განმარტება

A007 | მიწის ნაკვეთის გენ-გეგმა

ქალაქ თბილისში, საკაძის II გასასვლელზე #19 მშენებლობის პროექტი

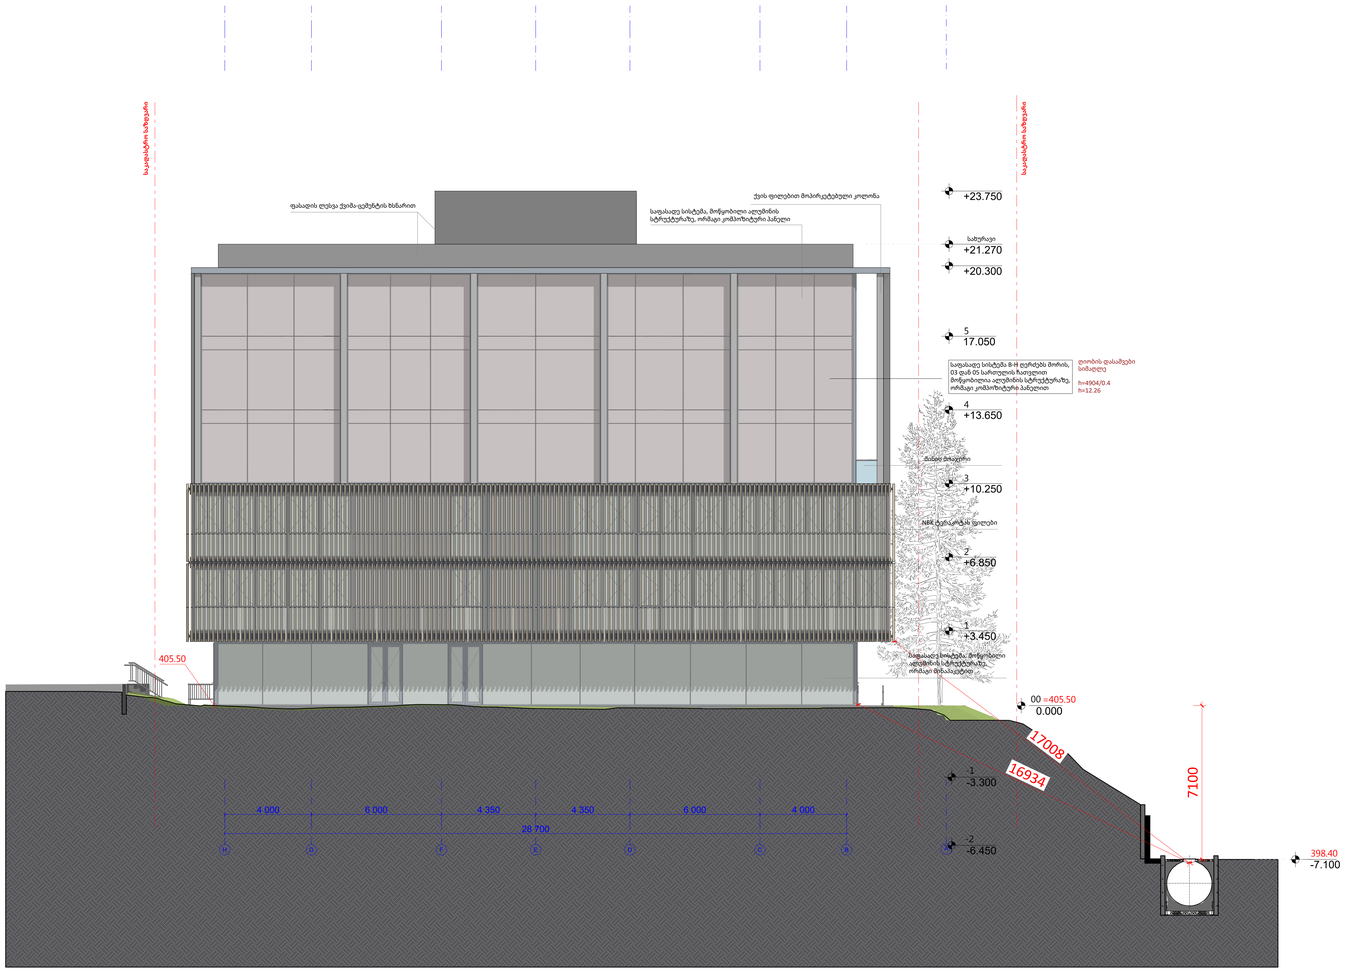
გადაწყვეტილება N 6394072 -ის მე-9-ე პუნქტით მოთხოვნილ - საპროექტო შენობის არსებულ ბენზინ გასამართ სადგურთან დაშორებასთან დაკავშირებით, განვმარტავ რომ: 1) საპროექტო შენობა, ბენზინ გასამართ სადგურთან მიმართებაში, 7 მეტრზე მეტ სიმაღლეზე, კლდოვანი ფერდის ზევით მდებარეობს (იხილეთ დანართები -1, 2); 2) საპროექტო შენობა ბენზინ გასამართი სადგურის ბენზინის რეზერვუარიდან დაშორებულია დაახლოებით 17 მეტრზე მეტი მანძილით (მანძილი იზომება სწორხაზოვნად); 3) მანძილი თარაზულად შეადგენს (გენ-გეგმაზე) - 13,30; 15 მეტრს (ამასთანავე გასათვალისწინებელია 7 მეტრზე მეტი სიმაღლის კლდე, რომელიც ხანძრის შემთხვევაში წარმოადგენს დიდ წინაღობას).

ყოველივე ზევით აღნიშნულიდან გამომდინარე, საპროექტო შენობა არსებულ ბენზინ გასამართ სადგურთან დაშორებასთან დაკავშირებულ - *წესების* **415 ქვეთავის 415.5.1.3 ქვეპუნქტით** მოთხოვნილ მინიმალურ ხანძარსაწინააღმდეგო მანძილებთან დაკავშირებულ მოთხოვნებს სრულად აკმაყოფილებს.
